gasunie

Datum
9 januari 2015
Ons kenmerk
PJW 15.0016

Onderwerp
Zienswijze ontwerp- uitwerkingsplan Bemmer IV Oost

Afsluiterschema S-8274

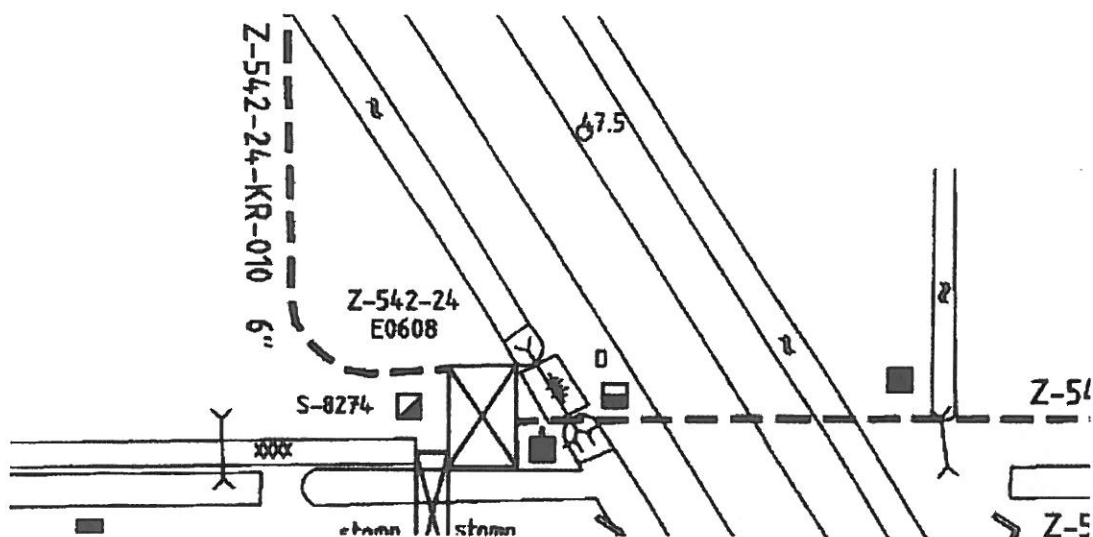
Wij hebben geconstateerd dat het gedeelte tussen de twee leidingen Z-542-24 en Z-542-25 (afsluiterschema) niet juist op de verbeelding is opgenomen. Ter waarborging van een veilig en bedrijfszeker gastransport en ter beperking van gevaar voor personen en goederen in de directe omgeving van het afsluiterschema, verzoeken wij u rondom het afsluiterschema een belemmeringenstrook van 4 meter ter weerszijde van het schema op te nemen.¹
